Avis d'IEB sur le projet The Dock sur l'îlot Shell

Janvier 2018

Figure 3, extrait du cadastre bruit « Bruit-multi-exposition - Lden »

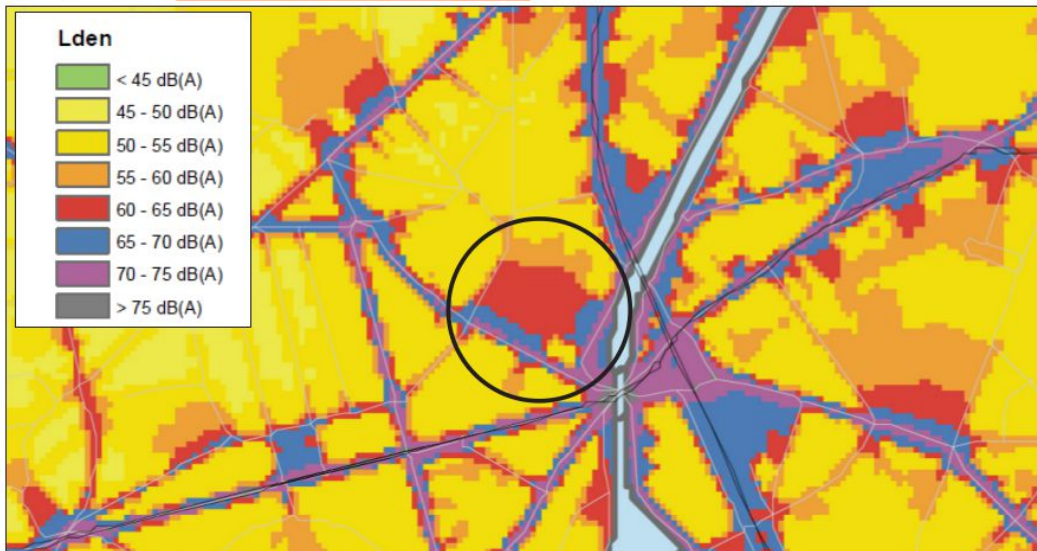
La carte de bruit ci-dessous de Bruxelles Environnement classe le site comme bruyant, en raison de la proximité du chemin de fer. Il est probable que les seuils admissibles de nuisances sonores seront dépassés pour les bâtiments en front de canal. **L'EI ne comprend pas d'étude spécifique sur les données acoustiques et conseille de la faire réaliser par un bureau d'étude acoustique** (EI, D8, p. 20). Cette étude a-t-elle été réalisée ? Nous n'en avons pas retrouvé trace.
